Modulo per la presentazione delle osservazioni per i piani/programmi/progetti sottoposti a procedimenti di valutazione ambientale di competenza statale

ID: Codice procedura (ID_VIP/ID_MATTM):10844

Impianto per la produzione di energia elettrica da fonte eolica, costituito da 6 aerogeneratori della potenza complessiva di 37,2 MW, un sistema di accumulo da 25 MW e relative opere connesse in località "Rempillo" nel comune di Pitigliano (GR).

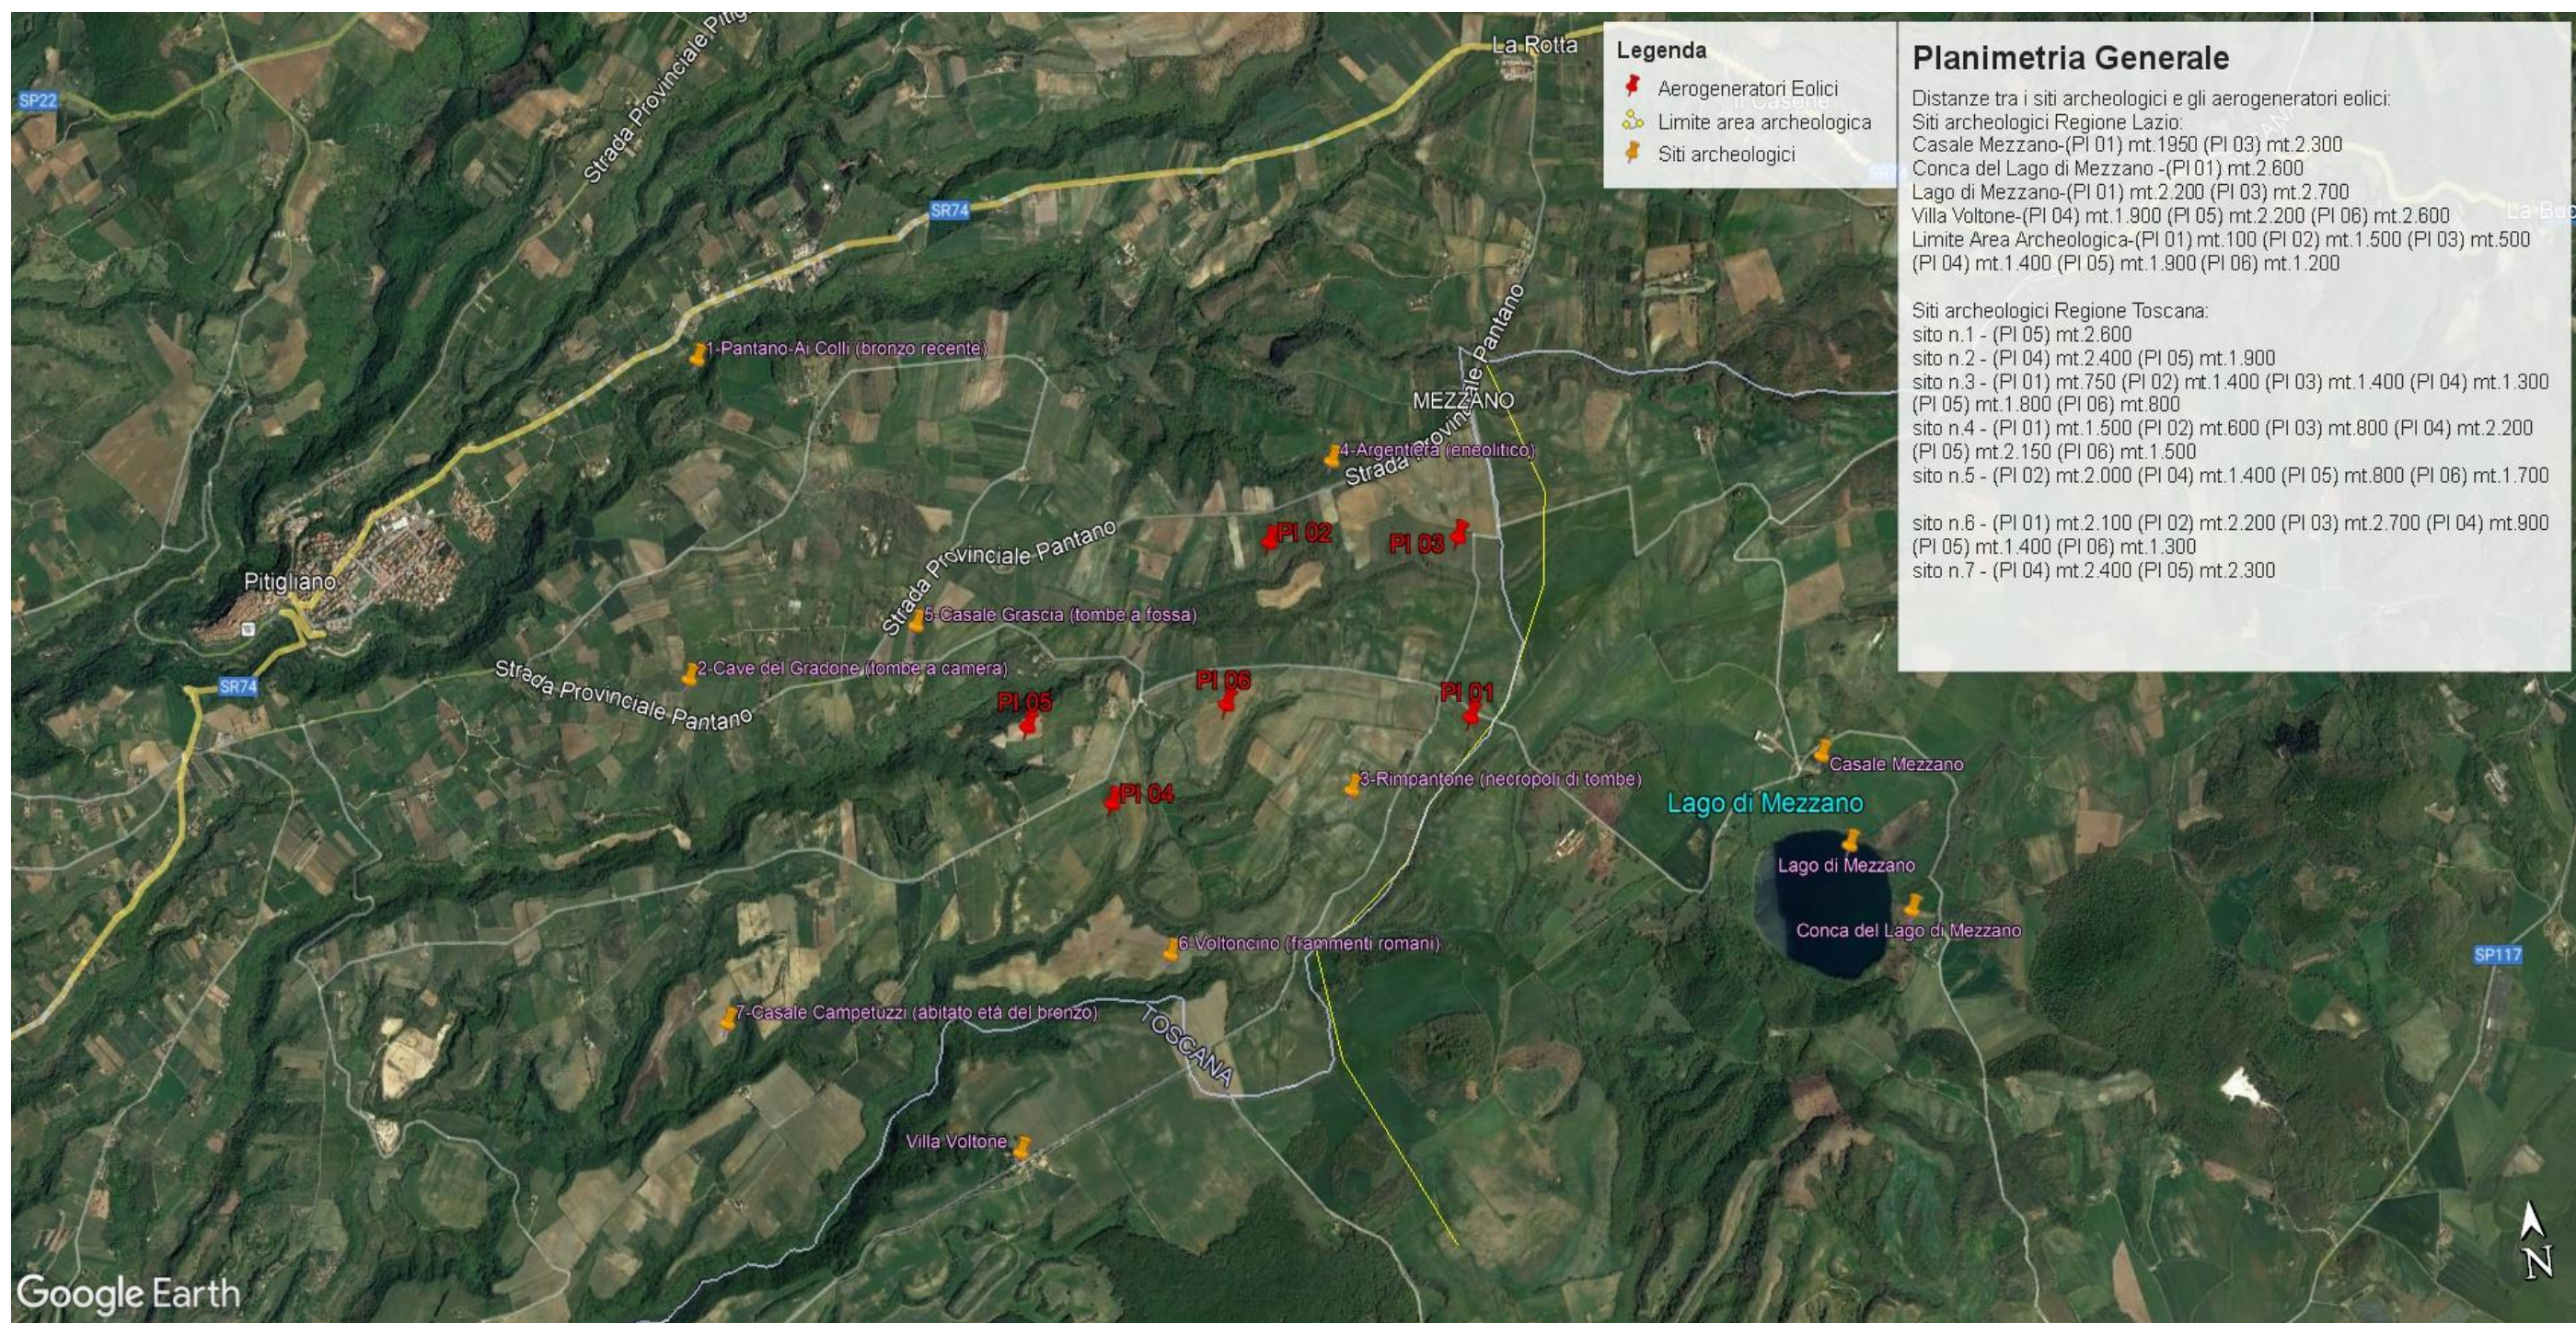
Inoltre, la zona in cui insisterebbe l'impianto eolico industriale Rempillo è compresa nelle fasce di rispetto di 3 km di diversi beni archeologici tutelati dalla parte II del Codice dei Beni Culturali (vedi Allegato, immagine n. 3). Inoltre le pale P04 e P05 ricadono all'interno di un'area archeologica che la Proponente vorrebbe cancellare per il semplice fatto che non è riportata nel documento regionale ma nel documento provinciale come meglio dettagliato nell'Osservazione n. 5. Alla luce di quanto documentato appare chiaro quindi che la collocazione dell'impianto non ha tenuto conto alcuno dei vincoli dell'area nella quale è stato progettato e l'inserimento dell'impianto eolico nel paesaggio e sul territorio non è corretto (Allegato IV delle Linee guida nazionali di cui al D.M dello Sviluppo economico del 10.09.2010).

Le zone di interesse archeologico evidenziate nell'immagine n. 3 a cui si aggiungono anche l'importante abitato protostorico di Sorgenti della Nova e Ruderì del Castello altomedioevale che si trovano a circa 4 km dalle aree in cui è stato progettato l'impianto eolico industriale. Poco più lontano i resti del castello medioevale “Morroneccio”. Nell'area vasta le preziose necropoli eneolitiche (Poggi Alti) ed etrusche di Pitigliano, Sovana e Sorano.

Immagine n. 4 Situazione di saturazione da impianti FER nella provincia di Viterbo. Non sono riportati gli impianti fotovoltaici e agrivoltaici che hanno inciso per buona parte nel cumulo di impianti FER per superare già nel 2023 gli obiettivi del PNIEC assegnati alla Regione Lazio per il 20230.

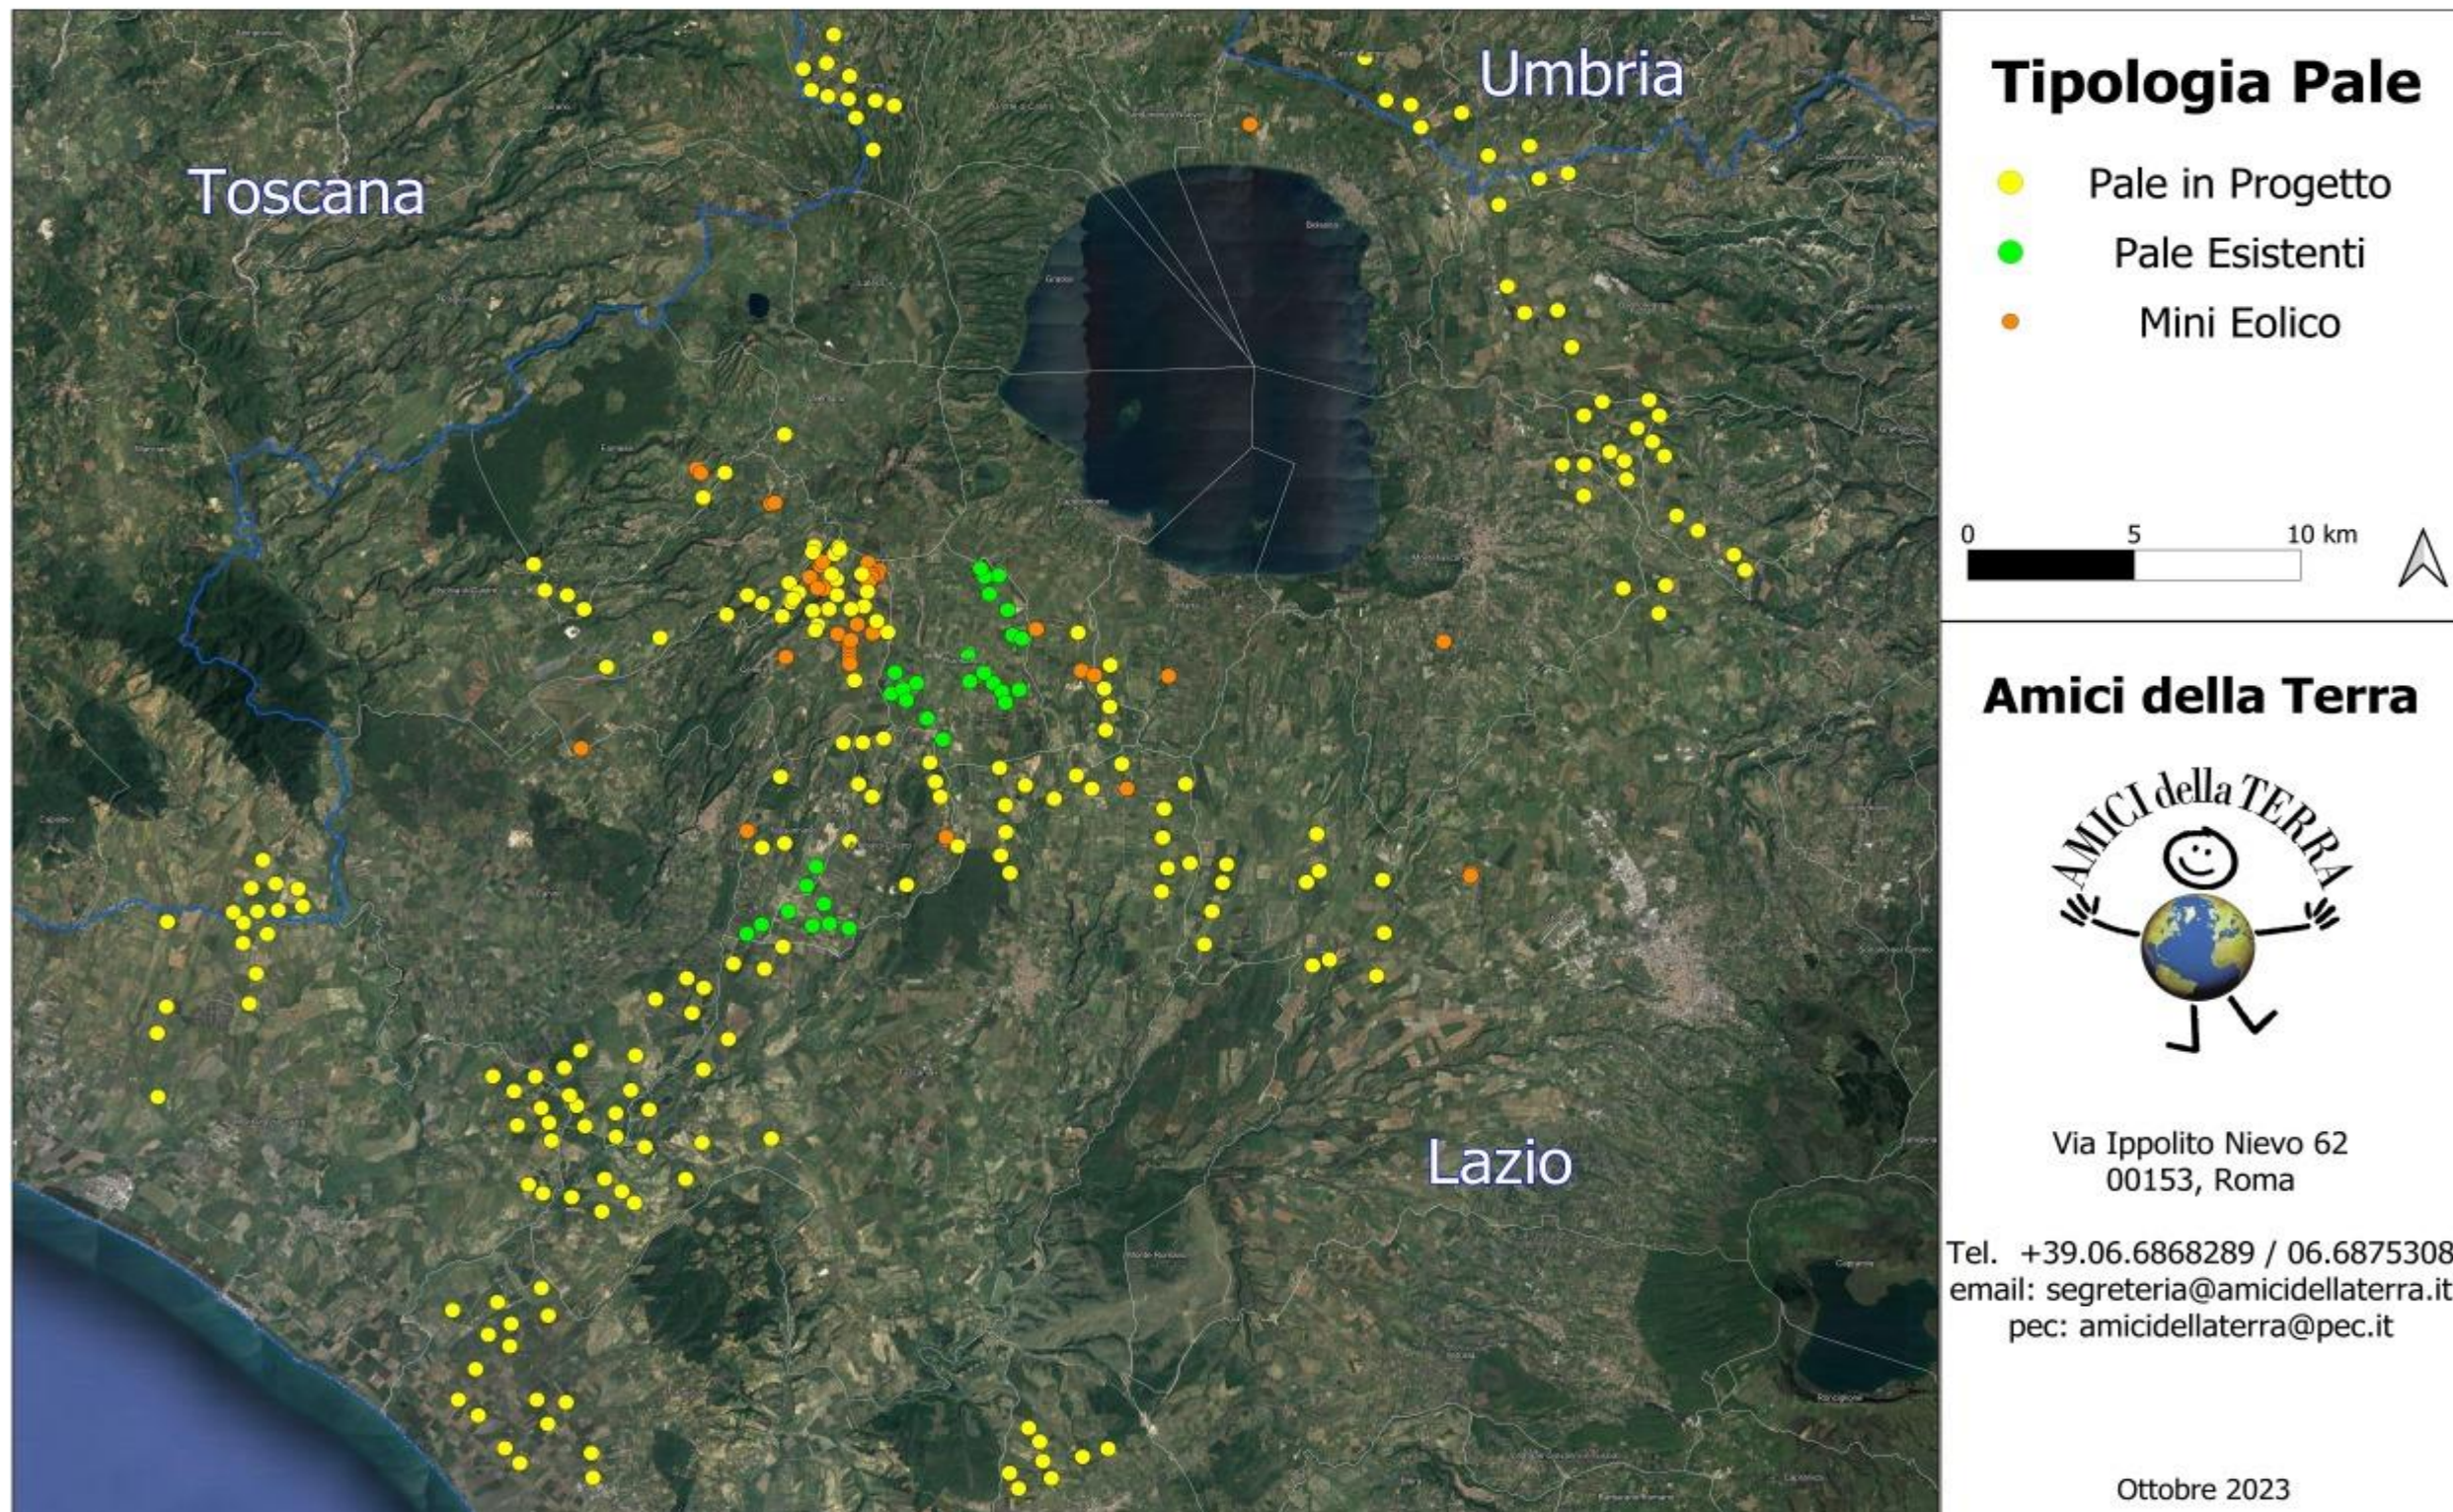
rappresenta una elevata criticità per la sostenibilità ambientale di ulteriori eventuali iniziative. L'impianto eolico "Rempillo" pur essendo "esterno al confine provinciale e regionale ma nelle sue immediate vicinanze (a soli 100 metri i primi due aerogeneratori) oltre ad impattare sul territorio e sulle economie di tre Comuni del Lazio (Farnese, Valentano e Latera) si trova nelle fasce di rispetto dei Beni di notevole interesse pubblico come si è evidenziate nelle Osservazioni nn. 1 e 2 e crea anche degli impatti negativi anche sui beni naturalistici come verrà dettagliato nell'Osservazione n. 4. Inoltre andrebbe a sommarsi al già enorme cumulo di impianti eolici e fotovoltaici e geotermici che già creano una elevata criticità ambientale nella provincia di Viterbo e interferiscono anche con il territorio toscano come si può vedere dalle immagini nn. 4 e 5 dell'Allegato n. 1.
